**BV: BESTAND GASTSTÄTTE – HALLE - WOHNUNG
HEINRICHSTRASSE 40 in 64387 ERZHAUSEN
Ertüchtigung von Brandschutzmassnahmen**

**4. Protokoll zur stichprobenartigen Inaugenscheinnahme in Bezug der Überprüfung
der Ausführung mit dem aufgestellten vorbeugenden Brandschutznachweis am
24.06.2022 von 16:30h bis 18:00h vor Ort**

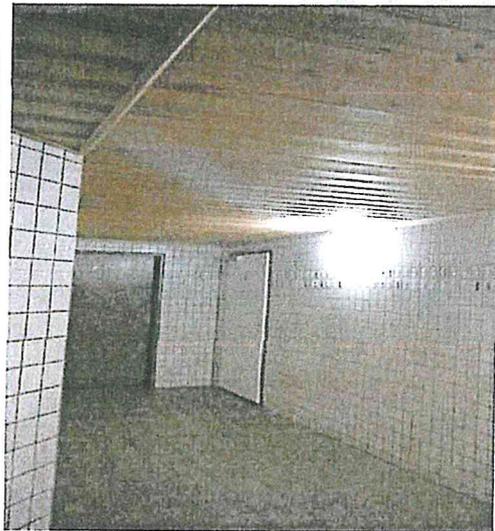
Punkt	Bild	
4.1	<p>Unterdecken in den notwendigen Fluren:</p> <p>Bilder vom 24.06.2022</p> 	 <p>In den notwendigen Fluren wurden die brennbaren Bestandsunterdecken und Bekleidungen entfernt.</p> <p>Die Bestandsdachlatten bleiben erhalten.</p> <p>Die Bestandsdecke wird von unten mit doppelt GK- Platten verkleidet.</p> <p>Die Abhängung der Unterdecke erfolgt mit Stahlblechprofil in Trockenbauweise. Die Unterdecken sind nichtbrennbar auszuführen.</p>

4.2

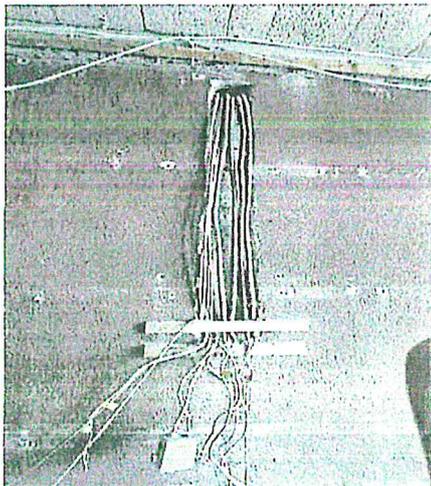
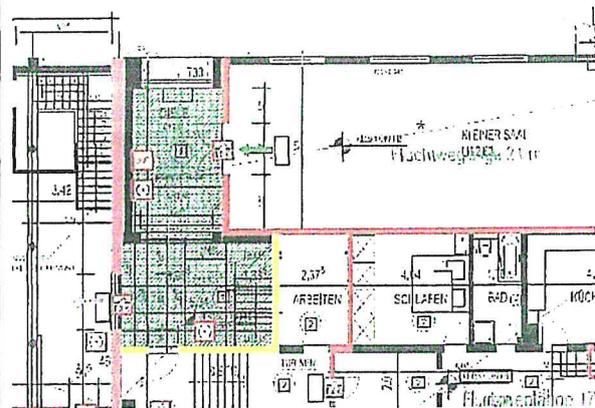
Die Hausalarmanlage (HAA) wird umgesetzt. Die Umsetzung befindet sich innerhalb des notwendigen Flures. Die Muster Leitungsanlagenrichtlinie ist hier zu beachten.

Innerhalb des notwendigen Flures ist ein Schaukasten vorgesehen

Es ist zu beachten, dass der Schaukasten aus nichtbrennbaren Baustoffen besteht.

4.3

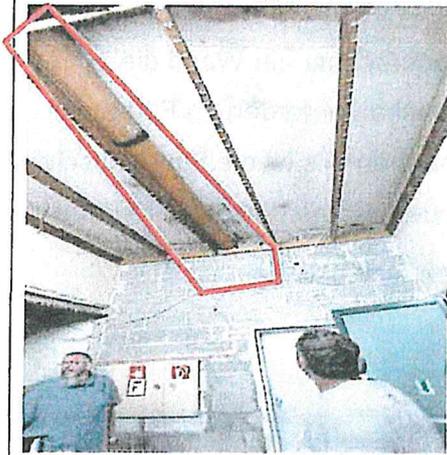
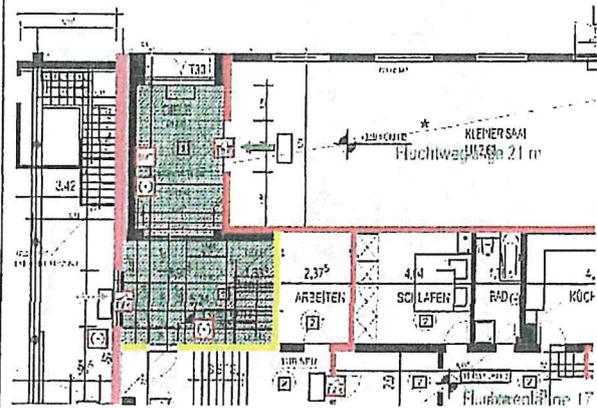
Die Lüftungsleitung wird entfernt. Die Öffnung in der Wand muss brandschutztechnisch verschlossen werden. Die Wandöffnung muss anschließend zugemauert werden.

4.4

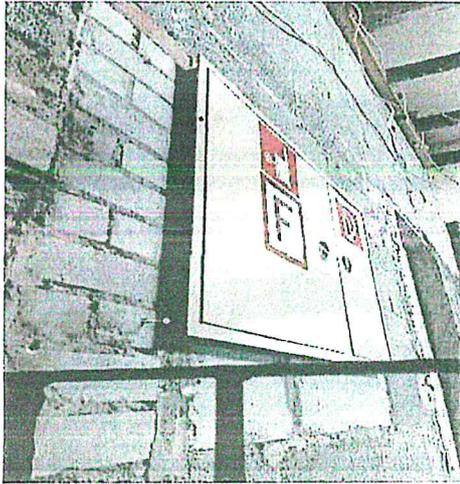
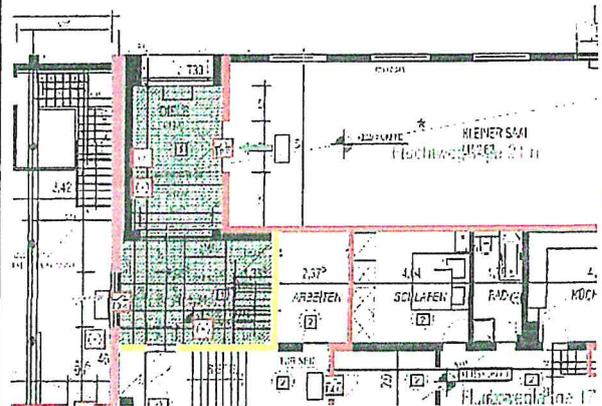
Der Einbau der Hydranten erfolgte im Bestand in einer Wand mit brandschutztechnischer Anforderung (feuerhemmende Wand F30). Die brandschutztechnische Sicherheit der Wand darf nicht verringert werden. Es muss überprüft werden, ob der Restquerschnitt der Wand die Brandschutzanforderung F30 erfüllt. Gegebenenfalls ist die Einbaunische dann mit feuerhemmenden oder feuerfesten Platten auszukleiden.

4.5

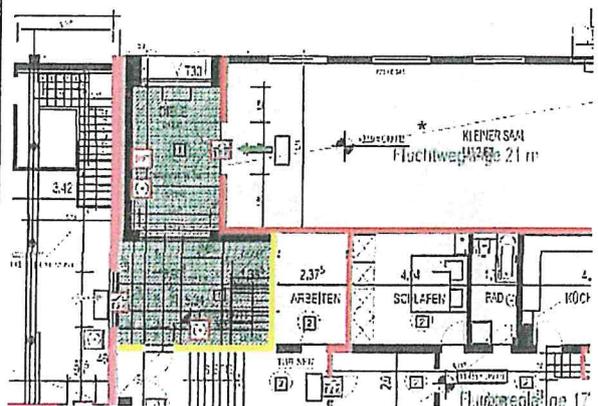
Die Führung der Hydrantenleitung muss noch in Deckenebene geschottet werden. Die Schottung kann mit Conlit-Schale erfolgen. Der Restspalt der Öffnung muss mit Brandschutzmörtel verschlossen werden.

4.7

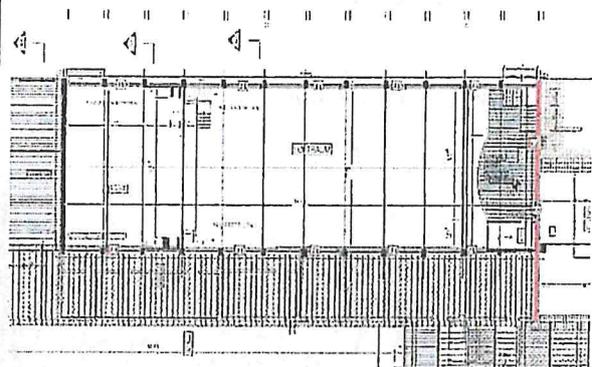
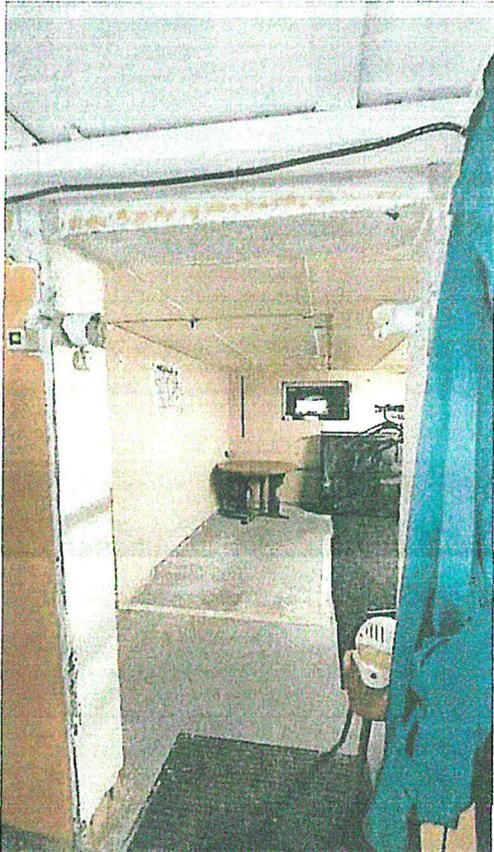
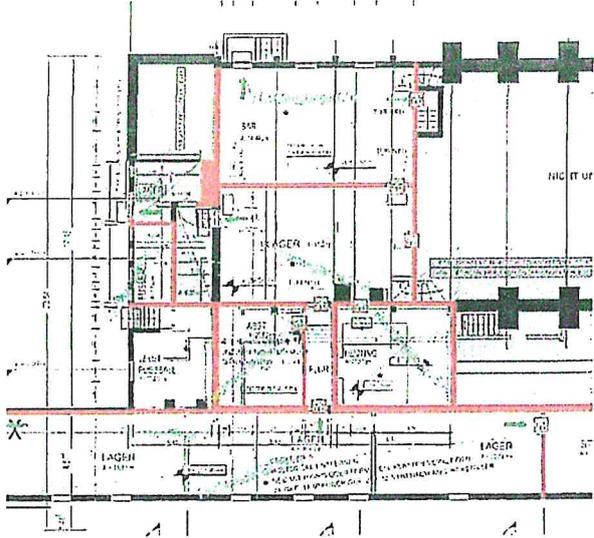
In der Halle sind Rauchableitungsöffnungen vorhanden, die im oberen Drittel der Außenwand angeordnet sind. Es muss überprüft werden, dass die Rauchableitungsöffnungen eine freie Öffnungsfläche von insgesamt 2 % der Grundfläche haben.

Die Rauchableitungsöffnungen müssen sowohl manuell (Druckknopf) als auch über Rauchmelder öffnbar sein.

Die Rauchableitungsöffnungen wurden im Zuge der Inaugenscheinnahme vom 24.06.2022 vor Ort manuell geöffnet.

Die Rauchableitungsöffnungen öffnen nicht komplett.

Es werden durch den Bauherren neue Motoren bestellt und montiert.

Es sind Bestandsfenster im Bühnenbereich mit Motoren nachzurüsten. Gegebenenfalls sind neue Fenster in der Halle als Rauchableitungsöffnungen zu realisieren.

4.9

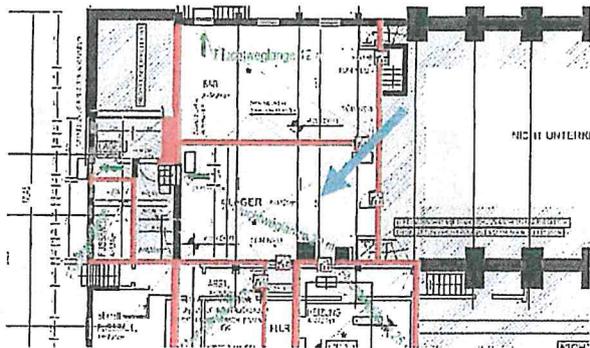
Die Stahlträger müssen noch brandschutztechnisch verkleidet werden
Alternativ kann die gesamte Fläche von unten F90 verkleidet werden.
Der Verbindungsflur wird noch realisiert werden. Die Wände des Flures werden in Trockenbauweise ausgeführt. Die Wände müssen die Brandschutzanforderung F90-A erfüllen.
Die Türen müssen die Brandschutzanforderung T30-RS erfüllen.
Die Ausführung hat gemäß jeweiliger bauaufsichtlicher Zulassung zu erfolgen.

4.10

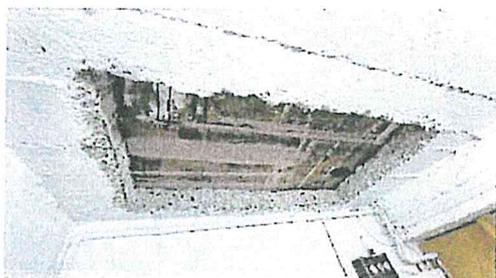
Die Verbindungstreppe zwischen Bühne und dem Raum im Untergeschoss muss die Brandschutzanforderung T90 erfüllen.

Die Verbindungstreppe zwischen
Abstellbühne und dem Raum im
Untergeschoss wurde bestellt und geliefert.
Die Verbindungstreppe wird Zeitnah
montiert.

**4.13 Brandschutztür vom Hauptzugang
Gaststätte in ehemaligen Raum
der Kegelbahn zum UG:**

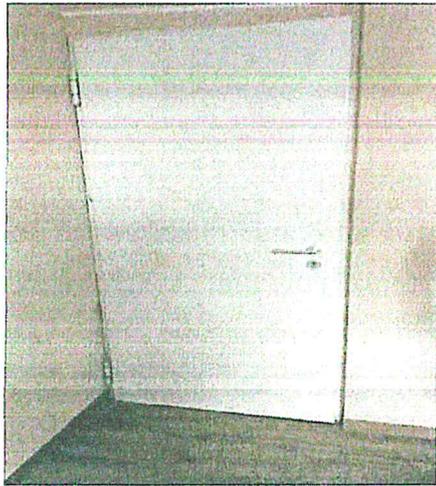
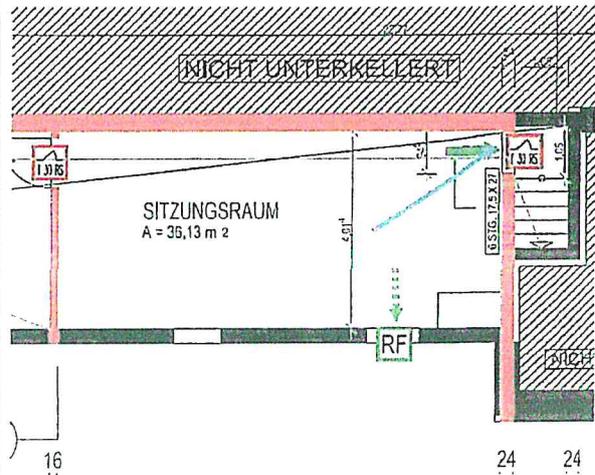
Die Tür hat keine Prüfplakette. Somit erfüllt die Tür nicht die Brandschutzanforderung (T30 RS). Zudem fehlt der Türschließer.

Es scheint, dass es sich bei der Tür um eine Mehrzwecktür handelt.

4.14

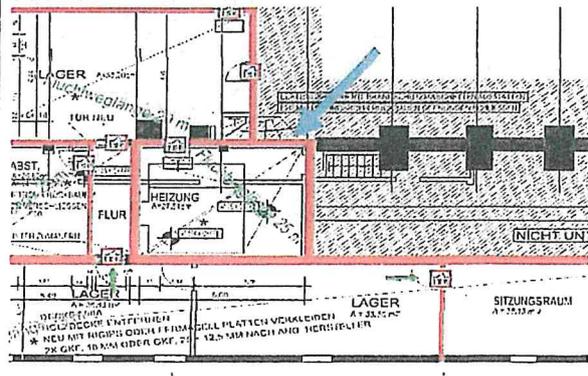
Der Versammlungsraum im EG wird mit Heißluft beheizt. Die Leitung aus dem Heizungsraum, die durch die F90 Wand führt, muss brandschutztechnisch in F90 abgeschottet werden.

Um den Heizungsraum von dem Versammlungsraum brandschutztechnisch abzutrennen sind zwei Möglichkeiten gegeben:

Entweder Einbau einer Brandschutzklappe in der Deckenebene. Die

Brandschutzklappe muss im Brandfall zufahren und die Lüftungsanlage und Heizungsanlage muss automatisch ausgeschaltet werden.

Oder: Es wird ein Brandschutzvorhang verwendet, beispielsweise der Marke „Stöbisch“.

Bei Auslösen des Brandschutzvorhanges muss die Lüftungsanlage und Heizungsanlage abschalten.

<p>(Fasching) zu nutzen. Hierzu wird seitens des Unterzeichners zur Kompensation vorgeschlagen, dass die Heizungs- und Lüftungsanlage für den Versammlungsraum 2h vor Veranstaltungsbeginn ausgeschaltet wird und die Zuluftöffnung in den Versammlungsraum mit 2 Platten der Marke Promat mit jeweils 25mm Stärke an die Wand verschraubt wird. Zusätzlich sind Brandwachen für die Dauer der Veranstaltung zu stellen. Hierzu muss durch den Bauherren noch die Abstimmung/Geenhmigung mit der zuständigen Bauaufsichtsbehörde erfolgen.</p>
--	--	--

4.16

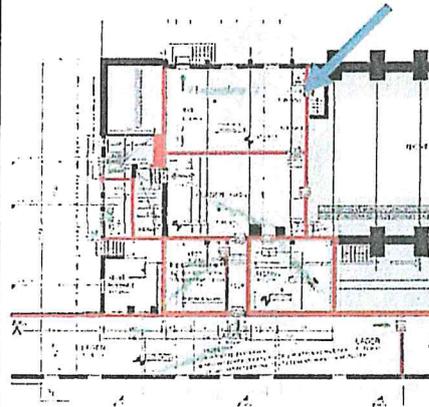
Die Fugen zwischen der Wand und Türzarge müssen noch vermörtelt werden.

Die Fugen zwischen der Wand und Türzarge müssen noch vermörtelt werden

4.19

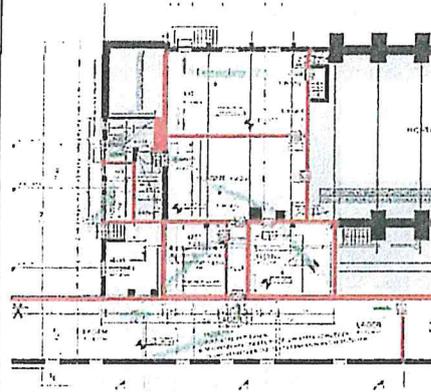
Die Öffnungen in der F90 Wand sind bis auf den Bereich des neuen Verbindungsflures zwischen Rentnerraum und ehemaliger Kegelbahn zugemauert

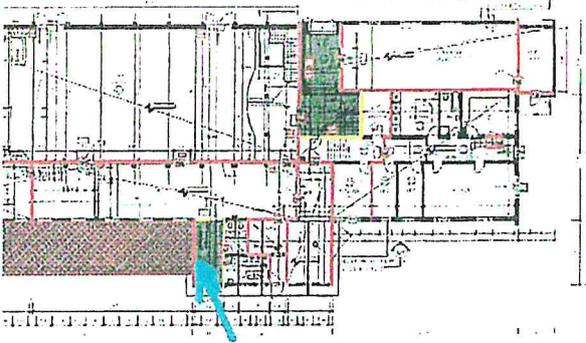
<p>4.20</p>	<p><u>Heizungsraum:</u> <u>Bild vom 24.06.2022</u></p> 	<p>Die Stahlträger müssen noch brandschutztechnisch verkleidet werden. Alternativ kann die gesamte Deckenfläche von unten F90 verkleidet werden. Der Heizungsraum darf nicht als Lager genutzt werden. Der Heizungsraum muss geräumt werden.</p>
<p>4.21</p>	<p><u>Leitungen durch die Kellerdecke und Kellerwände:</u> <u>Bilder von 24-06-2022</u></p> 	<p><u>Ergänzung 25.06.2026:</u></p> <p>Die Leitungen durch die Decke über Kellergeschoss müssen geschottet werden Die Leitungen durch die Wände muss geschottet werden</p>
